**DEPARTAMENTO DE MEDIO AMBIENTE Y URBANISMO****Orden Foral 253/2021 del Diputado de Medio Ambiente y Urbanismo, de 27 de septiembre, que formula el informe de impacto ambiental del proyecto de trazado de acondicionamiento de la carretera A-3114, entre los pk 26+020 y 27+430, entre Maestu y Leorza**

El informe de impacto ambiental sobre el que se fundamenta la presente resolución ha sido emitido por el Servicio de Sostenibilidad Ambiental con fecha 22 de septiembre de 2021 (expediente 21/66).

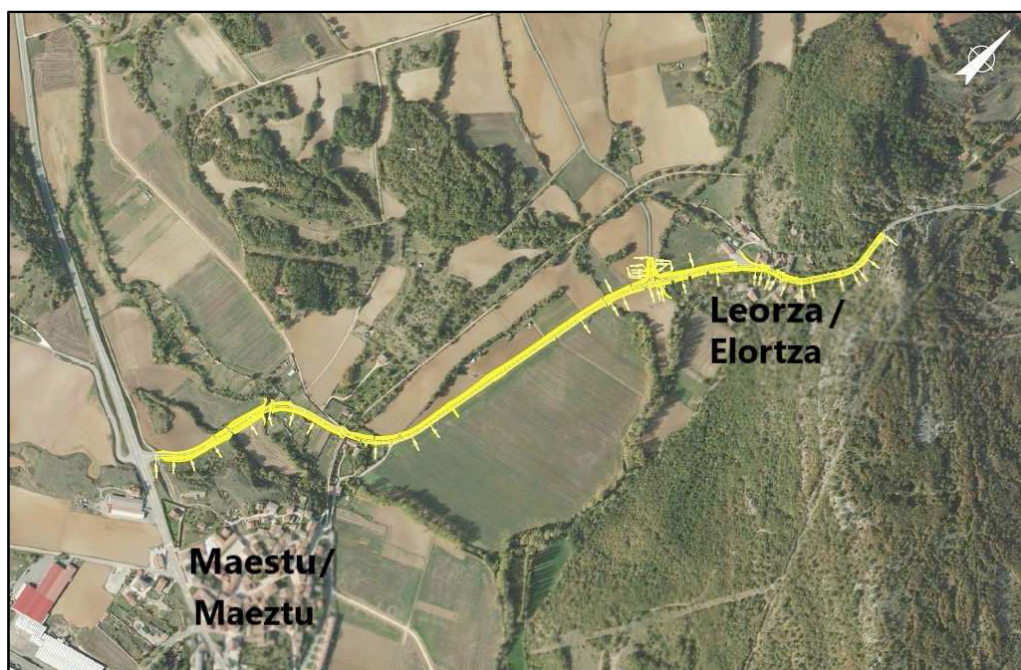
- 2 estructuras nuevas sobre el río Berrón e Igoroin.
- Losa con pretil paralelo al río Igoroin.

- Intersección de Aletxa.
- Itinerarios peatonales en Leorza.

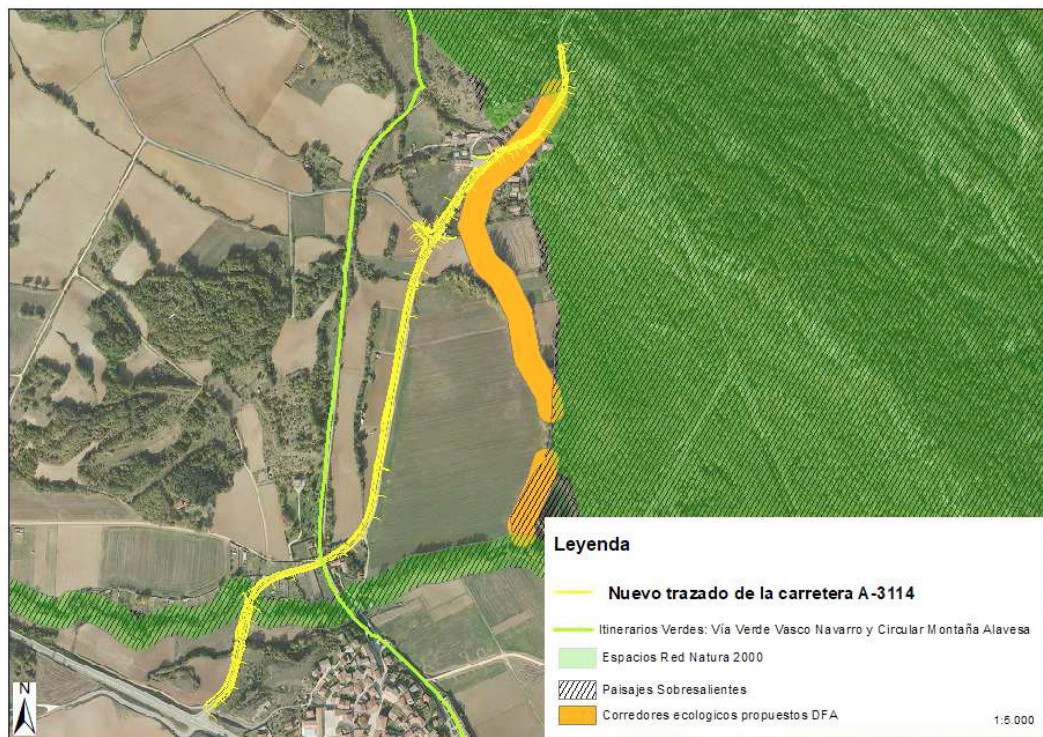
En el siguiente mapa se resaltan los principales ámbitos de elevado valor ambiental del entorno afectado por el proyecto de referencia:
